Mission régionale d'autorité environnementale

Avis de la Mission Régionale d'Autorité environnementale de la région Nouvelle-Aquitaine sur le projet de mise en compatibilité du plan local d'urbanisme (PLU) de la commune déléguée de Marcillac (Gironde) avec le projet d'aménagement du parc photovoltaïque « Sablé rouge »

n°MRAe : 2019ANA270

Dossier : PP-2019-8960

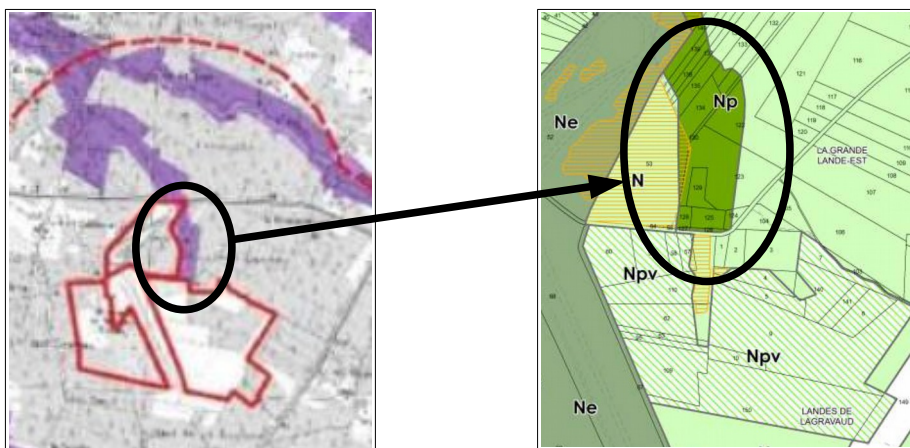
Alors que le document indique que le choix du site d'implantation ressort « d'une analyse territoriale à l'échelle de la communauté de commune de l'estuaire »³, le second site présenté est située sur la commune de Cercoux (Charente-Maritime), qui appartient à la communauté de communes de la Haute-Saintonge.

En outre, les critères de choix du site ne sont pas clairement présentés. Si le dossier contient un tableau « points positifs / points négatifs » pour chaque commune, les items qui y sont présents ne sont pas identiques et ne sont pas pondérés.

La MRAe note que le secteur identifié sur la commune de Cercoux présentait un point négatif lié à l'identification d'enjeux forts à très forts pour plusieurs espèces et à « la présence d'habitats humides sur une majorité du site »⁴.

La MRAe recommande de compléter la présentation de l'étude de localisation alternatives avec une description des critères retenus et de la manière dont ils ont été pondérés pour aboutir au choix d'un site.
